## 改善箇所説明図①

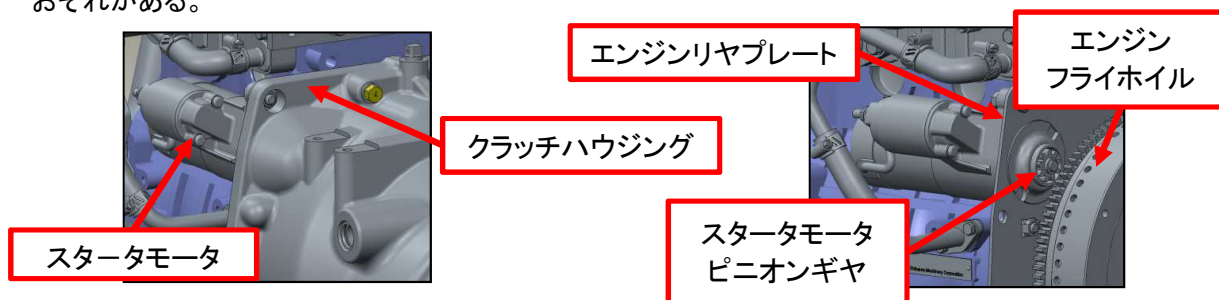
農耕トラクタのスタータモータにおいて、取付構造が不適切なため、エンジンの始動を繰り返すことによりエンジンリヤプレートとクラッチハウジングに隙間ができることがある。そのため、スタータモータのピニオンギヤとエンジンフライホイールが噛み合わなくなり、最悪の場合、エンジンの始動ができなくなるおそれがある。

全車両、スタータモータ締結プレートを追加しスタータモータとエンジンリヤプレート及びクラッチハウジングを共締めにする。
